**Modernisation du Barrage du Grand  
Vioreau (44)**

**MEMOIRE EN REPONSE A L'AVIS DE LA  
MISSION REGIONALE D'AUTORITE  
ENVIRONNEMENTALE - MRAE**

Juin 2022

Figure 5 : Berges réaménagées en pente douce pour compenser l'impact des travaux du Petit Vioreau sur la flore patrimoniale et les zones humides

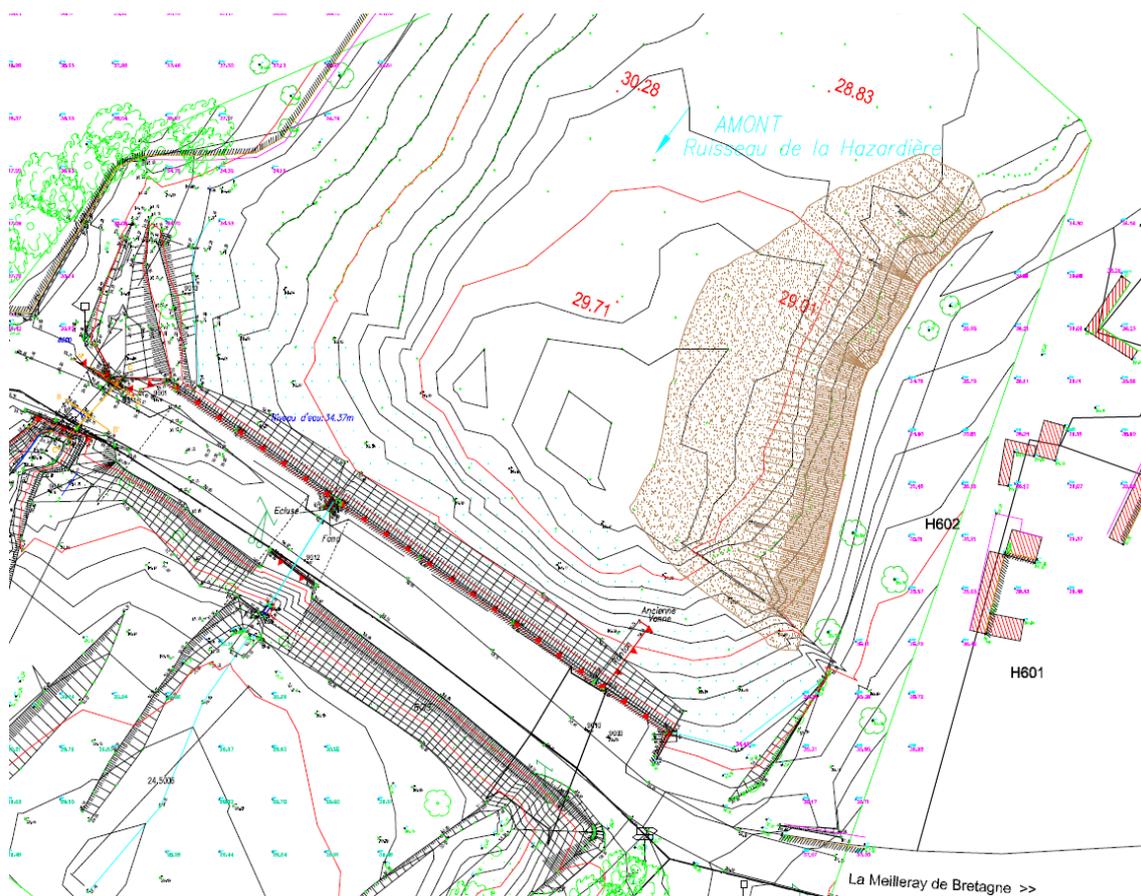
*« La MRAE recommande de conduire une évaluation des impacts environnementaux qui englobe les travaux conduits sur le réservoir du Grand Vioreau et sur celui du Petit Vioreau. »*

Dans la cadre du projet Petit Vioreau, une mesure compensatoire est prévue afin de rendre favorable à la flore patrimoniale, une berge actuellement abrupte. Cette mesure vise à réutiliser une partie des matériaux du batardeau pour le régaler en pente douce sur la berge rive gauche amont, à l'issue des travaux. Ces conditions propices devraient permettre aux espèces impactées de rapidement coloniser le milieu. L'habitat ainsi recréé devrait couvrir environ 750 m<sup>2</sup>.

Figure 7 : Emprises travaux et bases vie stade DCE – Secteur barrage

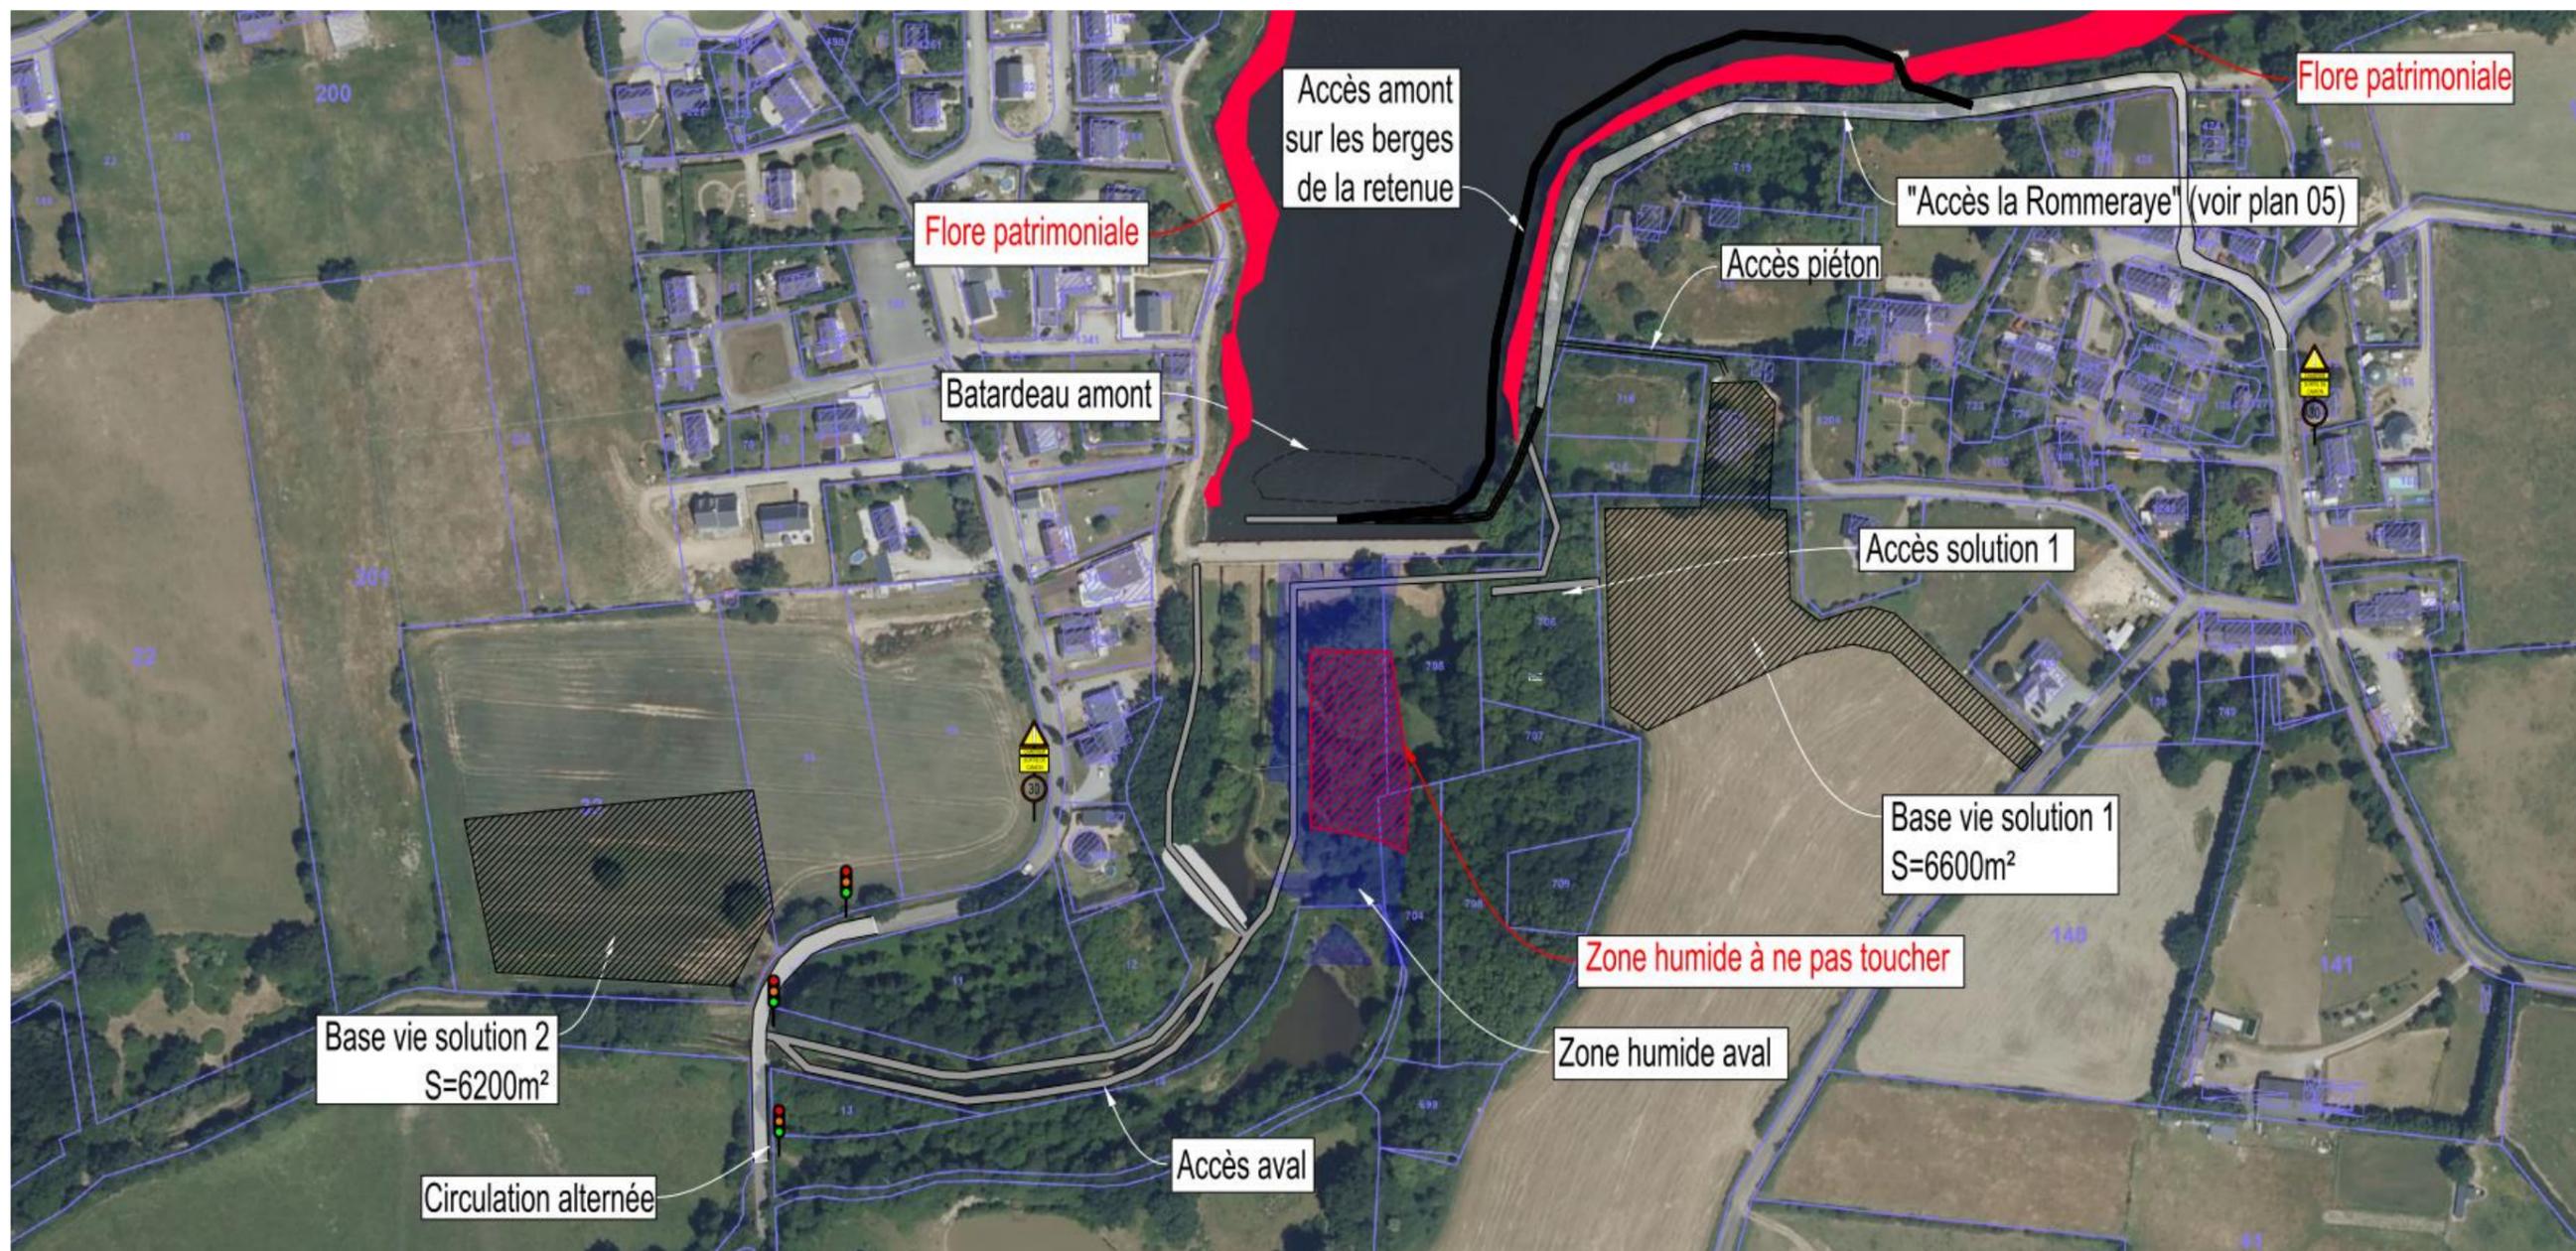
- que le dossier apporte des précisions sur les emprises exactes des chantiers du barrage et de curage nécessaires aux travaux et à la circulation des engins ;
- que le dossier précise le choix d'implantation de la base de vie et des pistes d'accès au chantier et les éventuels enjeux et impacts de ce choix. »

De plus, ISL a pu affiner les emprises nécessaires aux travaux au niveau de la zone humide par rapport à ce qui est présenté dans le cadre du dossier initial et la demande de compléments.

Une zone humide de 2155 m<sup>2</sup> est ainsi préservée (voir Figure 7 « Zone humide à ne pas toucher »), ce qui n'était pas le cas dans le dossier initial. Cette zone préservée sera balisée pour éviter toute circulation.

Les pistes de circulation évitent soigneusement les emprises où ont été localisées les espèces floristiques protégées au cours des inventaires.

Le choix d'implantation ne peut être davantage justifié à ce stade car les options de localisation restent volontairement ouvertes aux entreprises. **Les enjeux sont intégrés à chaque option** (proposition de zones d'exclusion dans les mesures).

Figure 10 : Impacts temporaires et définitifs sur la zone humide aval du barrage tel que présenté dans le dossier soumis à avis de la MRAE

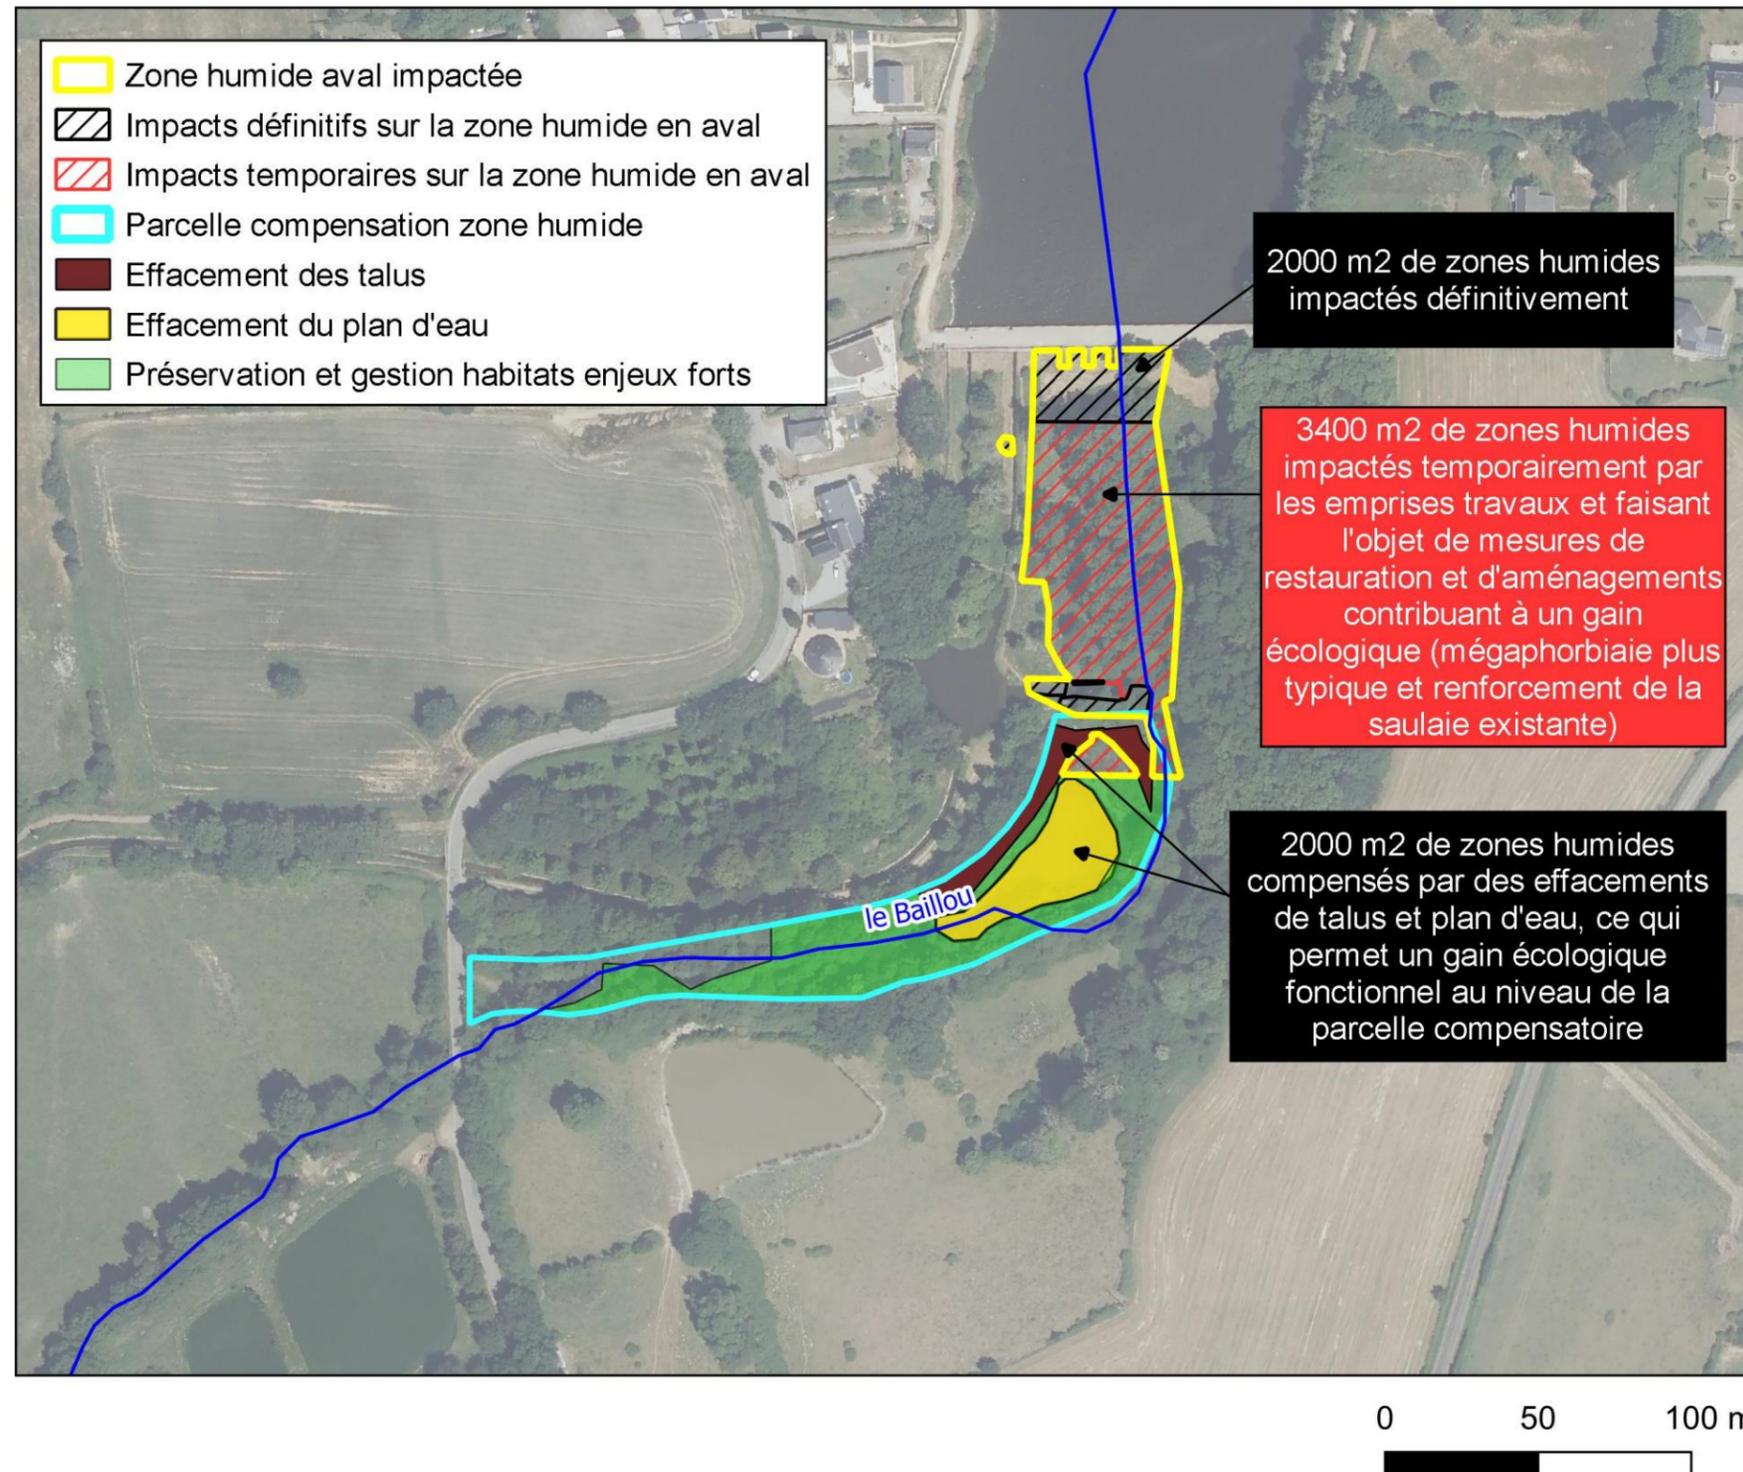
- que le pétitionnaire expose d'une part les scénarios d'évitement et de réduction des surfaces de zones humides impactées en aval du barrage ;
- de préciser les surfaces de zones humides qui seront impactées temporairement et définitivement à l'aval du barrage en levant les contradictions existant dans le dossier

Ainsi, **l'impact temporaire sur la zone humide aval** est réduit et passe de 4130 m<sup>2</sup> à **1975 m<sup>2</sup>**. Le dossier soumis à avis de l'AE présentait une erreur dans l'estimation de la surface impactée temporairement. Il s'agissait de 4130 m<sup>3</sup> et non de 3400 m<sup>2</sup> (Voir figure 10).
